**ŠAKIŲ RAJONO SAVIVALDYBĖS
ADMINISTRACIJA**

DĖL VIEŠOJO PIRKIMO „SPORTO PASKIRTIES INŽINERINIO STATINIO (SPORTO AIKŠTYNO (STADIONO) IR ŠAKIŲ „VARPO“ MOKYKLOS SPORTO INFRASTRUKTŪROS) REKONSTRAVIMO DARBAI (ATVIRAS SUPAPRASTINTAS KONKURSAS)“ PIRKIMO NUMERIS 5419803

Šakių rajono savivaldybės administracijos Viešojo pirkimo komisija (toliau – Komisija) vykdydama atviro (supaprastinto) konkurso „Sporto paskirties inžinerinio statinio (Sporto aikštyno (stadiono) ir Šakių „Varpo“ mokyklos sporto infrastruktūros) rekonstravimo darbai (Atviras supaprastintas konkursas)“, pirkimo numeris 5419803 (toliau – Pirkimas) procedūras, gavo tiekėjų paklausimus. Šiuo raštu teikiame atsakymus į prašymus paaiškinti Pirkimo dokumentus.

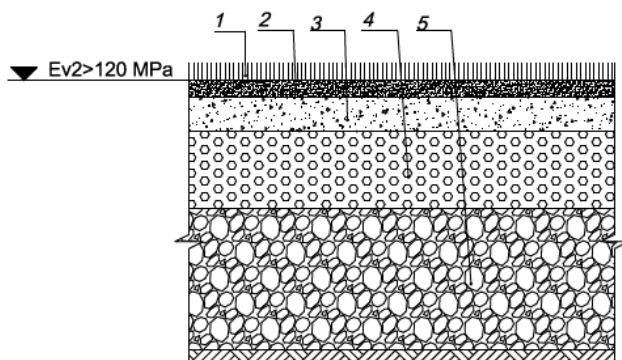
9. Klausimas. (kalba netaisyta) „Futbolo aikštė. Excel I etapo, sklypo plano darbų kiekių

žiniaraštis:

Futbolo aikštės dirbtinės žolės įrengimas			
1	I-II GRUPĖS GRUNTO TANKINIMAS VIBROPLOKŠTĖMIS $k_8=1.14, k_9=1.15$	100m ³	8,452
2	SKALDYTO ŽVIRGŽDO 0/45 PAGRINDO AR DANGOS ĮRENGIMAS (storis 25 cm , dvisluoksnis) $k_9=1.15$	100m ²	84,520
3	SKALDYTO ŽVIRGŽDO 0/45 PAGRINDO AR DANGOS ĮRENGIMAS (storis 16 cm , dvisluoksnis) $k_9=1.15$	100m ²	84,520
4	DOLOMITO SKALDOS 22/56 SU SKALDELE 11/16 PAGRINDO AR DANGOS ĮRENGIMAS (storis 6 cm , viensluoksnis) $k_9=1.15$	100m ²	84,520
5	DOLOMITO SKALDOS 22/56 SU SKALDELE 11/16 PAGRINDO AR DANGOS ĮRENGIMAS (storis 3 cm , viensluoksnis) $k_9=1.15$	100m ²	84,520

Projekto žiniaraštis:

FUTBOLO AIKŠTĖS DIRBTINĖS ŽOLĖS ĮRENGIMAS			
TS-03 TS-04	Suformuoto lovio dugno (grunto) tankinimas volu arba vibroplokštėmis	m ²	8452,00
TS-03 TS-04	Žvyro- akmens pagrindo sluoksniu (0,25 m) storio 0/32 įrengimas	m ²	8452,00
TS-03 TS-04	Žvyro- akmens pagrindo sluoksniu (0,16 m) storio 0/16 įrengimas	m ²	8452,00
TS-03 TS-04	Dolomitinės frakcinės skaldos sluoksniu (0,06 m) storio 1/8 įrengimas	m ²	8452,00
TS-03 TS-04	Dolomitinės frakcinės skaldos sluoksniu (0,03 m) storio 1/5 įrengimas	m ²	8452,00
TS-03 TS-04	Pasluoksnių tankinimas volu arba vibroplokštėmis	m ²	8452,00
TS-14	Dirbtinė futbolo aikštės danga	m ²	8452,00

23009-XX-TP-SP-06 pateikta detalė:

1. Dirbtinė futbolo aikštės danga;
2. Dolomitinė frakcinė skalda 3 cm. 1/5
3. Dolomitinė frakcinė skalda 6 cm. 1/8
4. Žvyro- akmens skalda 16 cm. 0/16
5. Žvyro- akmens skalda 25 cm. 0/32

Prašome patikslinti, kokius pagrindus rangovas turi įsivertinti, nes aukščiau pateiktose iškarpose skiriasi medžiagos ir jų frakcijos.“

Atsakymas. Vadovaujantis STR 1.04.04:2017 (redakcija pagal projektavimo užduoties pasirašymo datą) 37 p.:

„37. Jei projekto dokumentuose randama neatitikimų ar prieštaravimų, dokumentų viršenybė nustatoma taip:

- 37.1. techninės specifikacijos;
- 37.2. aiškinamieji raštai;
- 37.3. brėžiniai;
- 37.4. sąnaudų kiekių žiniaraščiai.

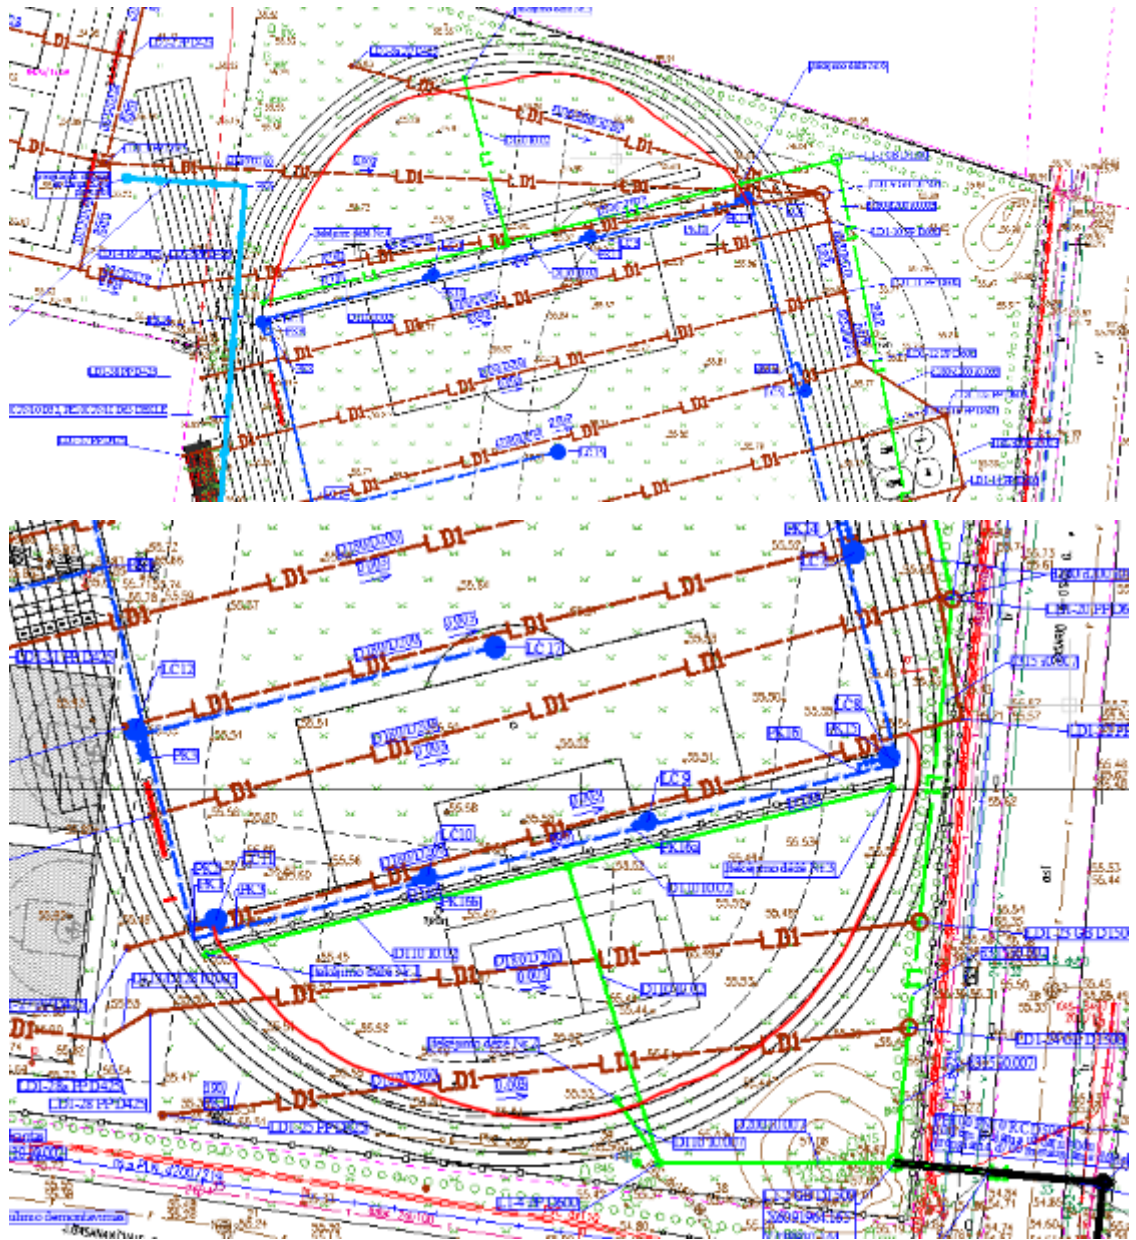
31. Klausimas. (kalba netaisyta) *„Prašome nurodyti, kurioje vietoje turės būti montuojami polimerbetonio latakai. Brėžiniuose nenurodyta.*“

Atsakymas. Latakai įrengiami ties bėgimo taku:

Pažymėta raudonai. Bėgimo tako lanko vidinė juosta.
